Objet : Dossier Parc Photovoltaïque ATHIS

Epernay, le 09 janvier 2024

En introduction, je tiens pour faciliter votre lecture à vous indiquer que l'avis de la Communauté d'Agglomération est défavorable concernant ce projet d'implantation de panneaux photovoltaïques.

7.4) Ancrage des panneaux photovoltaïques flottants

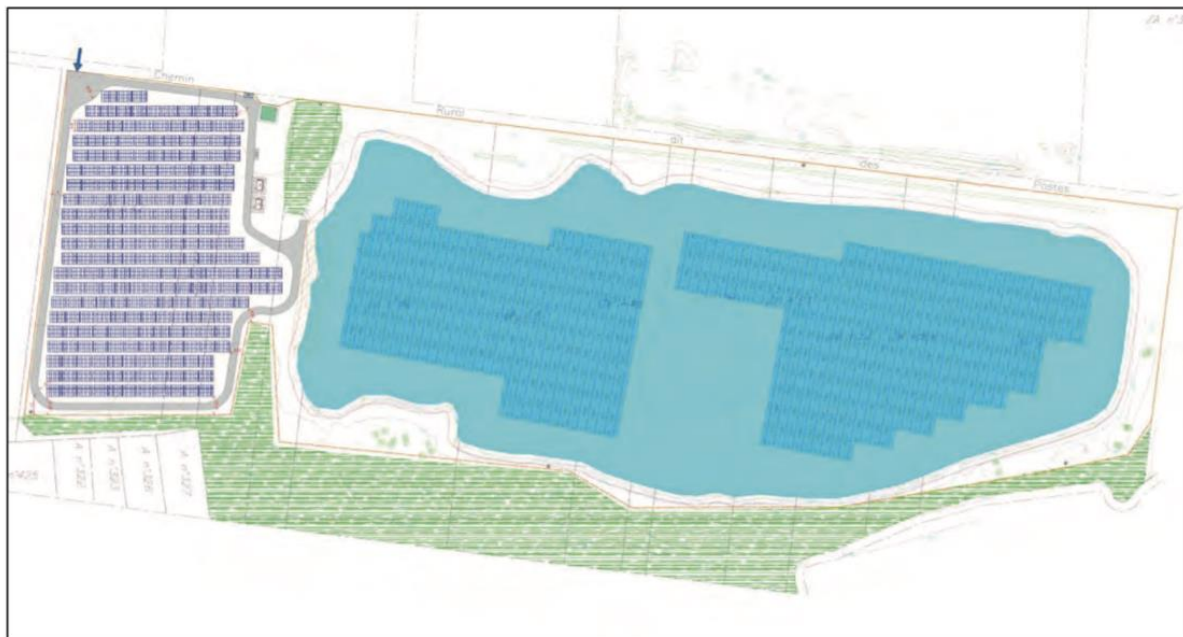
A la lecture de l'étude de sol de l'entreprise Ginger Agence de Reims, nous avons été très surpris de la limitation des sondages géomécaniques à un seul : le SP1 situé sur l'emprise Ouest des panneaux au sol. Le secteur Est ne reçoit-il pas d'ancrage qui nécessite des études géomécaniques liée à l'arrachement ?

- Pour le secteur Ouest, les résultats de ce sondage ne démontrent pas la possibilité de faire avec des pieux, mais que cette solution peut être envisagée avec des sondages complémentaires plus profonds dont les résultats ne sont pas dans le dossier. Et donc comment certifier que cela est possible ?

- Pour le secteur Est, il n'existe aucun sondage géomécanique qui pourrait justifier de la résistance à l'arrachement des 45 ancrés prévu de profondeur de 1m/1,5m. Ces ancrés doivent assurer en cas de forte crue et de fort vent la bonne tenue des panneaux photovoltaïques flottants. Nous n'avons pas oublié les dégâts dans la vallée de la tempête de 1999. L'étude de sol indique aussi que les sondages ont mis en évidence des caractéristiques mécaniques faibles sur une épaisseur de 0,4 à 2,5m. Donc, sur ce point, pour prémunir la vallée de voir un radeau photovoltaïque traverser Epernay à destination de Paris, nous avons comme unique démonstration technique la mise en œuvre d'ancres dans un sol aux caractéristiques mécaniques faibles. Il est souhaitable avant autorisation d'avoir des sondages géomécaniques complémentaires, des précisions techniques sur l'arrachement et les données entrantes du calcul.

5.6.2 Solution B : fondation profonde par pieux

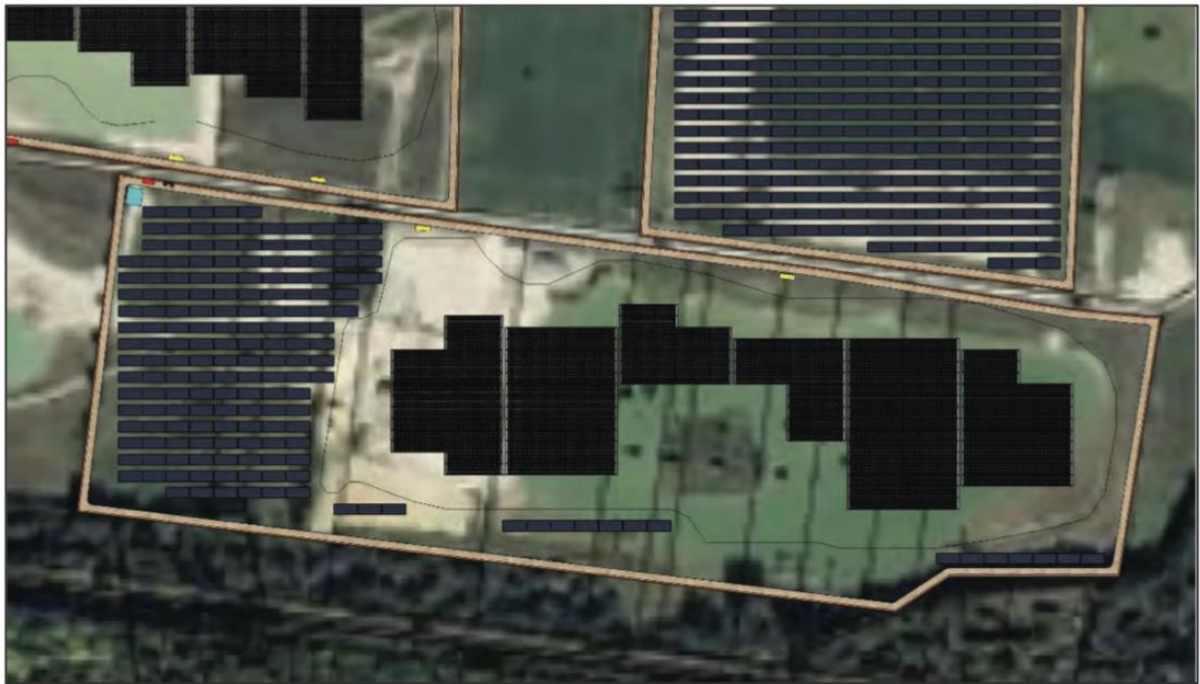
Compte-tenu de la présence de sols aux caractéristiques géomécaniques très faibles à médiocres (formations n°1 et n°2) sans refus observés entre 0 et 6.0 m/TN à l'enfoncement du train de tiges pénétrométriques, une fondation par **pieux battus** peut être envisagée pour les centrales photovoltaïques.

Des sondages complémentaires plus profonds devront être réalisés en phase G2 PRO afin de dimensionner les pieux.
